黄山市徽州启华土产日杂有限公司  
烟花爆竹经营（批发）许可

# 安全现状评价报告

安徽省杰邦科技发展有限公司

## 安全现状评价报告

(3) 值班监控室内已设置烟感布置图

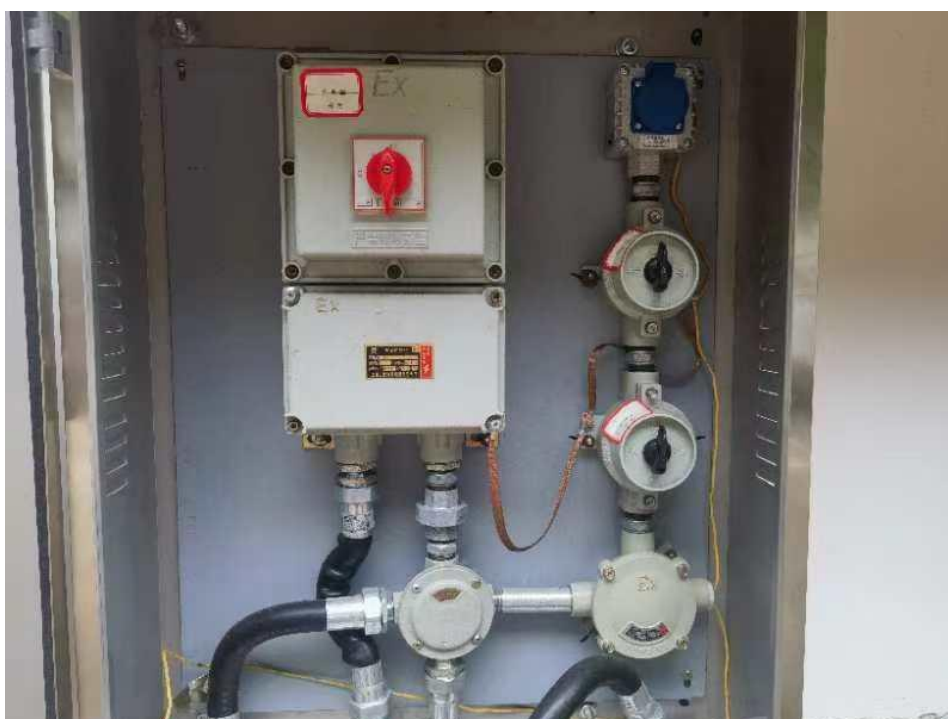
- 1、值班监控室内未设置烟感布置图;
- 2、消防水泵进水管道上未设置压力表。

3	值班监控室内未设置烟感布置图。	值班监控室内已设置烟感布置图,见附件15第(3)项	符合
4	库房外电气箱盒外壳接地串接,不符合规范要求。	库房外电气箱盒外壳已规范接地未串接,见附件15第(4)项。	符合
5	2号爆竹库库房内存放产品包装箱破损、产品箱开启等现象。	2号爆竹库库房内产品已整箱进出,不在库房内分箱、封口等作业,见附件15第(5)项。	符合
